ООО «Грузовые автомобили-Группа ГАЗ»

Конструктивные изменения автомобилей «Урал»

(выпуск 6)

Рис. 21. Кронштейн маятникового рычага

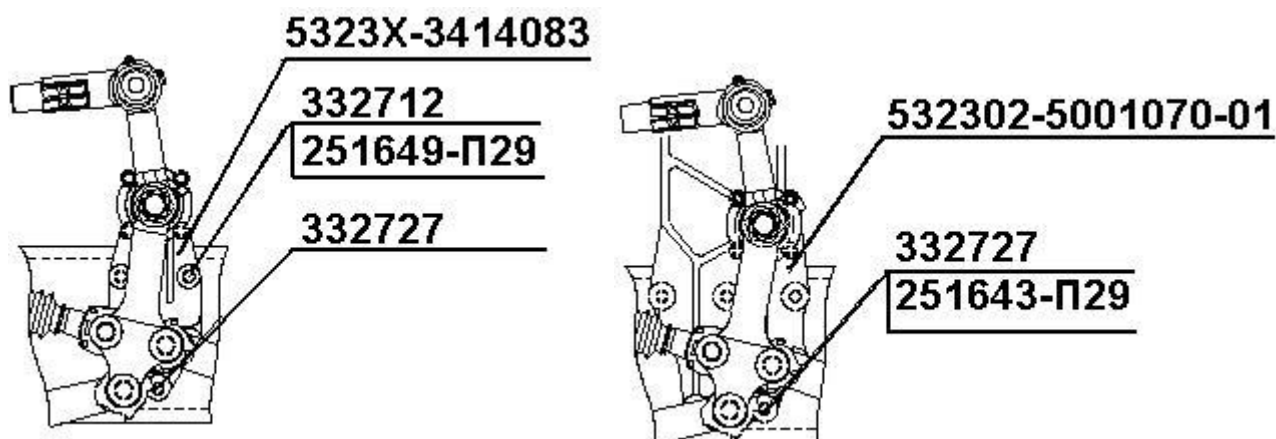
С августа 2005 г. на автомобилях Урал с колесной формулой 8 х 8 в целях унификации кронштейнов маятникового рычага в рулевое управление были внесены следующие конструктивные изменения:

Рис. 22.

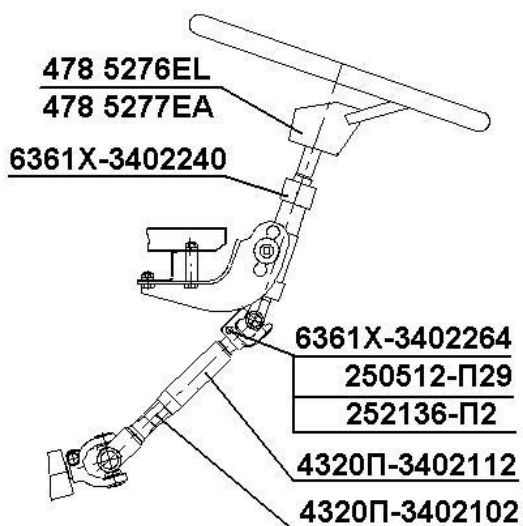
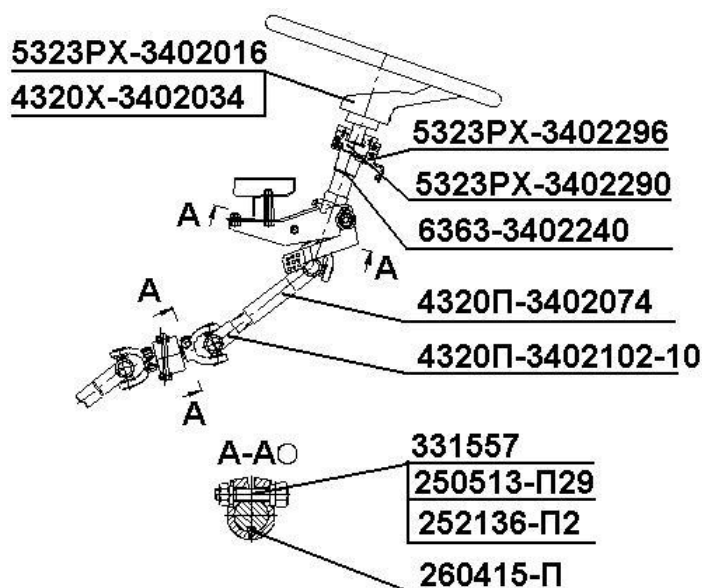
С ноября 2005 г. в целях замены импортных узлов отечественными, на автомобилях с кабинами конструкции «Ivesco», внедрены следующие конструктивные изменения:

- установлена измененная рулевая колонка;
- установлен измененный шарнир вала рулевого управления;
- установлена измененная втулка шлицевая с шарниром.

Рис. 26.

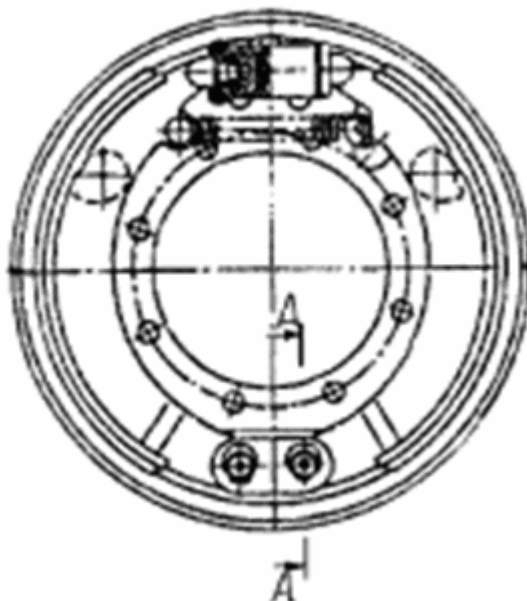
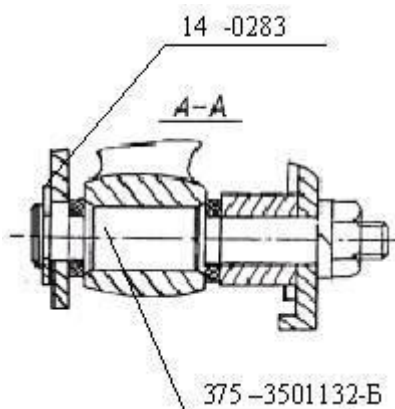
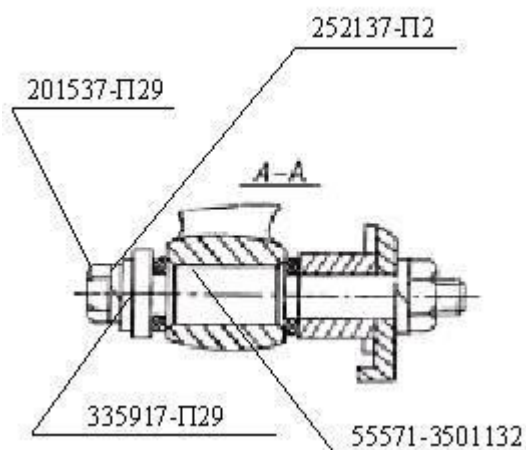
С целью повышения надежности крепления с 01.06.03 изменено крепление колодки тормоза (см. рис.26 и 27) за счет следующих конструктивных изменений:

1. Применены шайбы 335917-П29 в количестве 2-х штук вместо скоб 14-0283;
2. В оси колодки тормоза введено резьбовое отверстие М 12, в связи с чем изменился номенклатурный номер оси колодки вместо 375-3501132-Б стал 55571-3501132;
3. Для крепления колодок введены болты М12х22 – 201537-П29 Мкр. = 4,5 – 5,6 кгс*м в количестве 2-х штук и шайбы 12.ОТ - 252137-П2 в количестве 2-х штук.

Рис. 28. Уплотнение трубопроводов пневмосистемы тормозов.

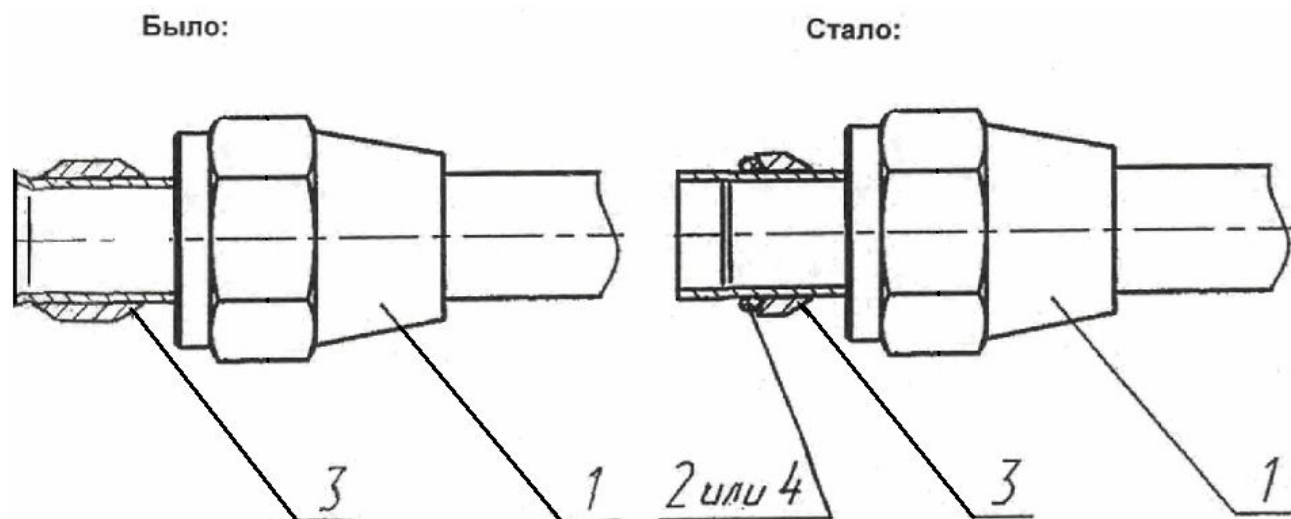
Для повышения герметичности пневмосистемы тормозов с 1.12.04 на автомобилях «Урал» устанавливаются трубопроводы с резиновыми кольцами (см. рис.28). Изменилась конфигурация муфты конусной (поз.3) и добавилось кольцо уплотнительное (поз. 4). Соответственно изменяются номера трубопроводов и установки пневмогидравлического привода тормозов. Взаимозаменяемость базового комплекта в сборе с кольцом уплотнительным (поз. 4) сохраняется с ранее выпускаемыми трубопроводами (см. таблицу 36).

Рис. 34

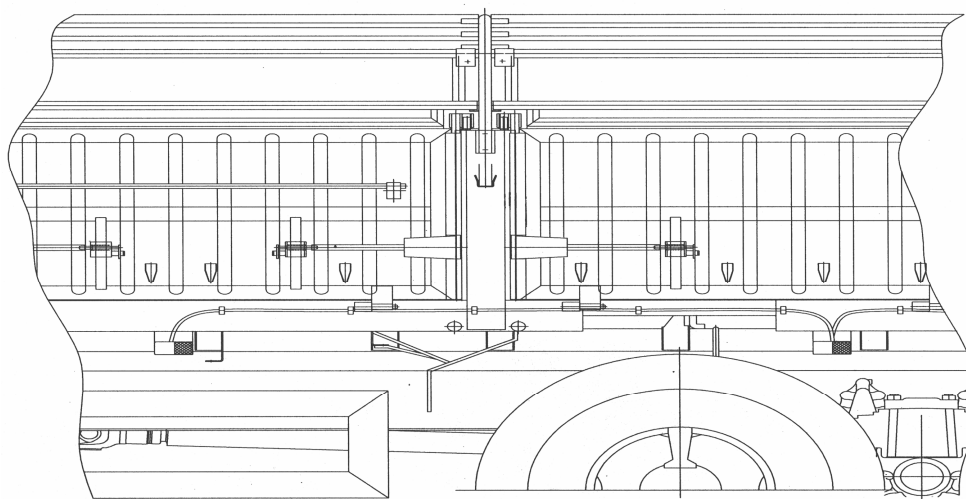
В связи с требованиями правил ЕЭК ООН №48 со 2 кв. 2004 г. вводится установка на платформе 432007-8500008-10 боковых габаритных фонарей. Крепление фонарей осуществляется на приварные кронштейны (см. таблицу 41 и рис.34).
